2026 年 9 月 30 日

ワシノ機器株式会社

PFA ライニング付サイトグラスの型式変更のお知らせ

【PFA ライニング付サイトグラス】

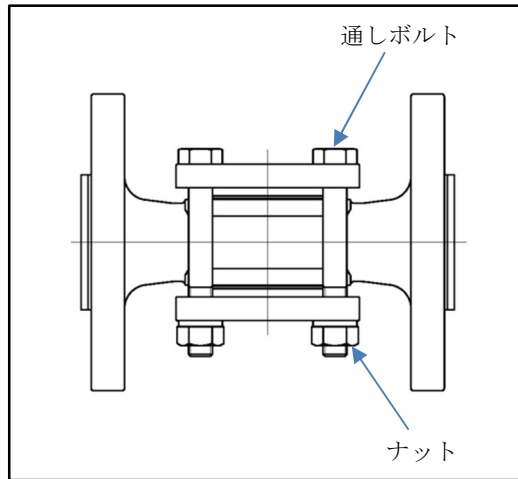
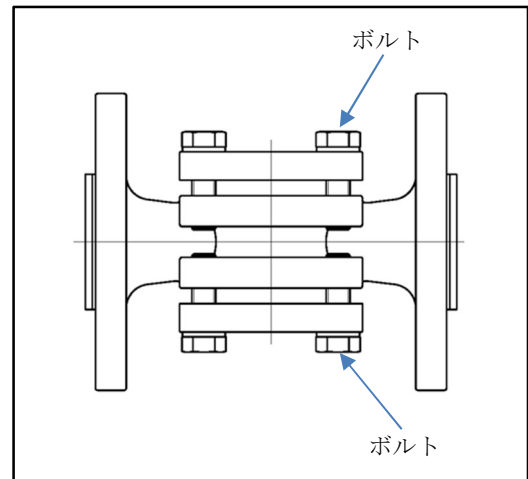
変更点 カバーの固定方法

【GK13F-TLA、GKDF-TLA 20A～50A】		【GE13F-TLA、GEDF-TLA 20A～50A】
通しボルト+ナット使用		片側ずつボルトで固定

※面間寸法及び内部部品に変更はございません。
